2020年9月30日

アドバンテック株式会社

FPM-2000 シリーズ 終息のお知らせ

3) フラットな設計

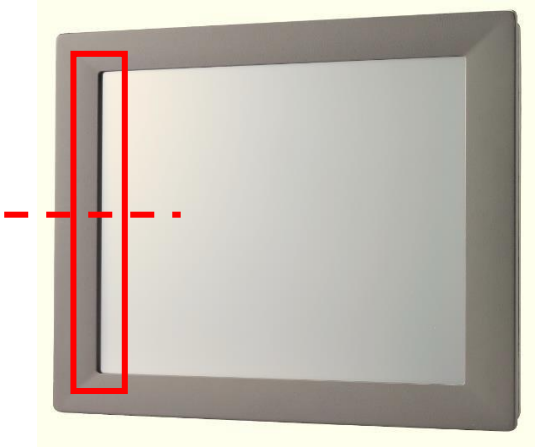
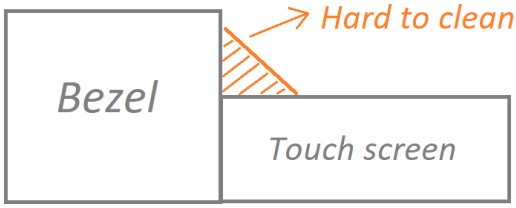
完全にフラットなデザインのフロントは、設備の見た目が良いだけでなく、清掃・消毒も簡単に行えます。

5) スムーズな製品移行のための一貫したカットアウト寸法

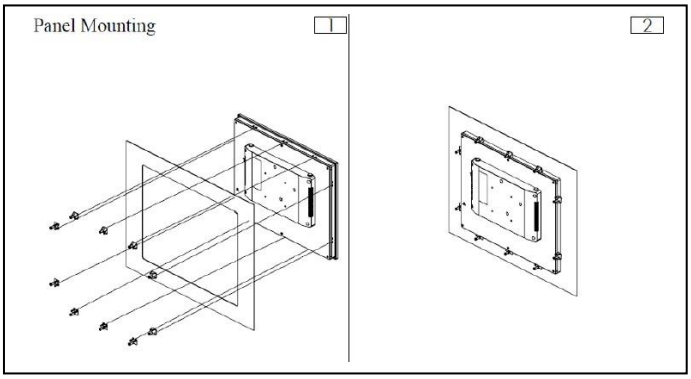
新規製品にシームレスに移行できます。

カット寸法(mm)	
FPM-2120G / FPM-212	303×229 m (11.93 ×9.0
FPM-2150G / FPM-215	374.5×298.5 (14.74 (11.75
FPM-2170G / FPM-217	401.3×334.8
